Besvarelse vedrørende midlertidig lukning af byggelegepladsen på Bredegrund, Amager

Orientering om afspærring af byggelegepladserne Bredegrund og Byggeren

BESIGTIGELSESRAPPORT LEGEPLADS

KMC 2026-012

Foto 4

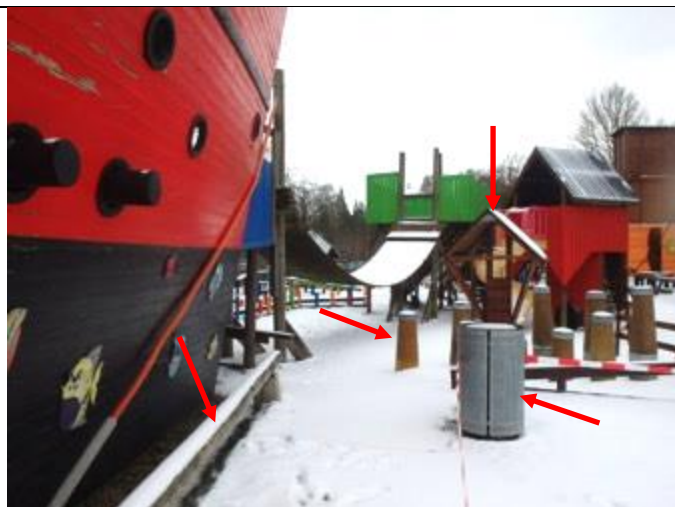
Se her eksempel på foto 4 i rapporten.

Problembeskrivelse:

Ved en fri faldhøjde på 3 m kræves der et stødområde / faldrum med en udstrækning på mindst 2,5 m. Der må ikke være hårde genstande i stødområdet / faldrummet.

Krav i standard:

DS/EN 1176-1 Pkt. 4.2.8.5 Beskyttelse mod skader på stødområdets underlag, Tabel 4

DS/EN 1176-1 Pkt. 4.2.8.2.4 Stødområdets udstrækning

Foto 30

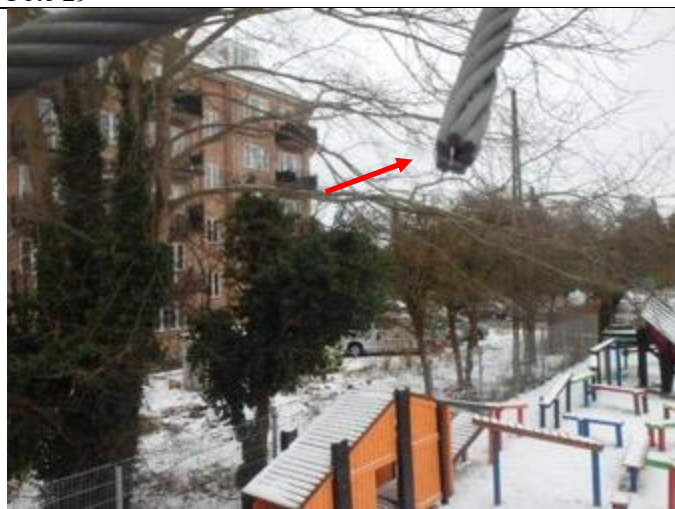
Problembeskrivelse:

Der må ikke være udstikkende wireafslutninger i / på redskabet.

Se også efterfølgende foto med eksempel.

DS/EN 1176-1 Pkt. 4.2.5 Redskabers finish

Foto 33

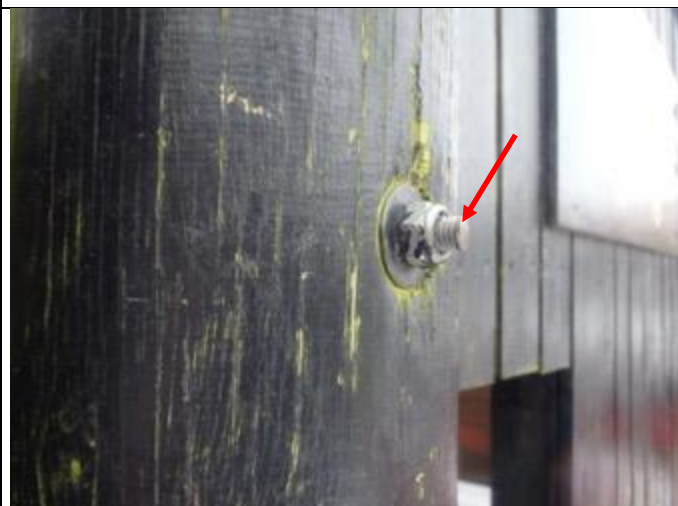
Problembeskrivelse:

Der er gevindstykker, som stikker ud fra redskabet.

Gevind kan skære børnene eller hænge fast i beklædning.

Se også efterfølgende fotos med eksempler.

DS/EN 1176-1 Pkt. 4.2.5 Redskabers finish

Foto 44

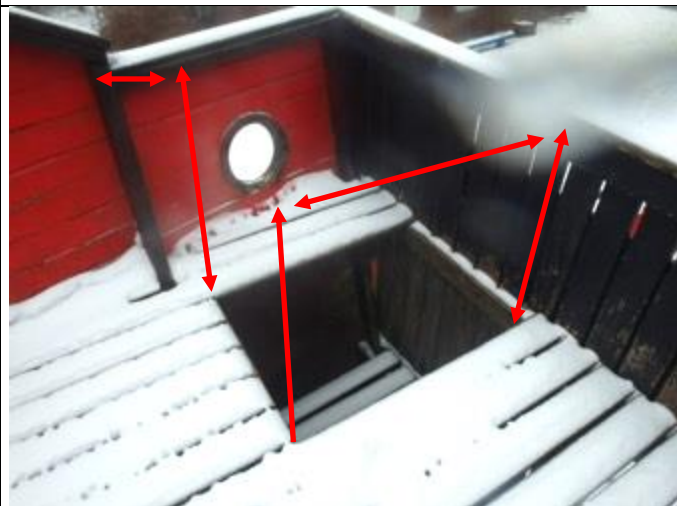
Flere steder på konstruktionerne mangler der sideafskærmninger, se eksempelvis foto 44.

Problembeskrivelse:

Der mangler sideafskærmninger, da der er mere end 60 cm fra platform til underlag.

Sideafskærmning skal være min. 70 cm høj.

Se også efterfølgende fotos med eksempler.

DS/EN 1176-1 Pkt. 4.2.4.4 Sideafskærmninger

Foto 45

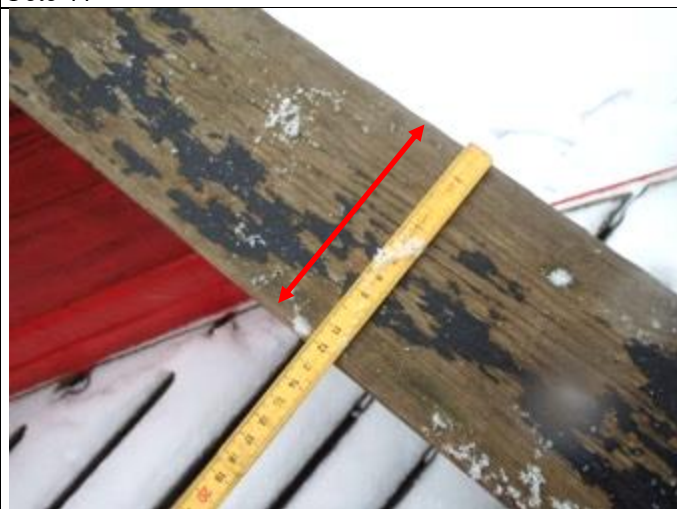
Se eksempler på foto 42 og 45.

Problembeskrivelse:

Sideafskærmningen er konstrueret forkert.

Udformningen af sideafskærmningens overside bør ikke friste børn til at sidde, stå eller balancere på afskærmningen.

Her måles bredden på oversiden til ca. 12 cm.

DS/EN 1176-1 Pkt. 4.2.4.4 Sideafskærmninger

Foto 103

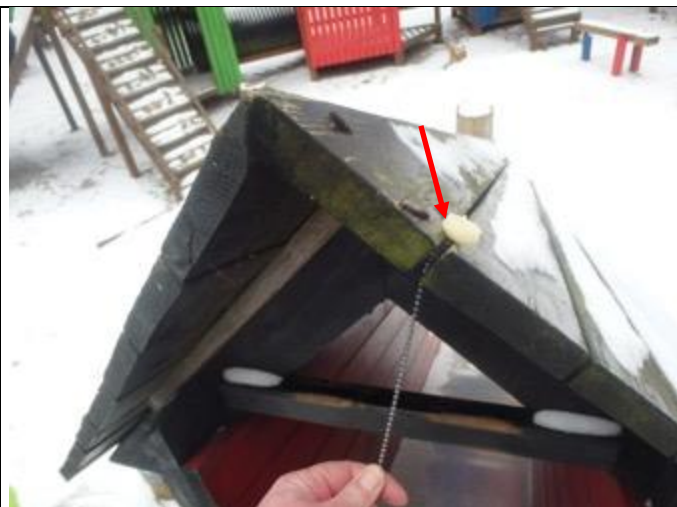
Der er konstateret snorfælder i legeredskabernes tage og i forbindelse med rutsjebaner.

Se eventuelt foto 99 og 103.

Der er risiko for kvælning. Snorfælderne skal elimineres.
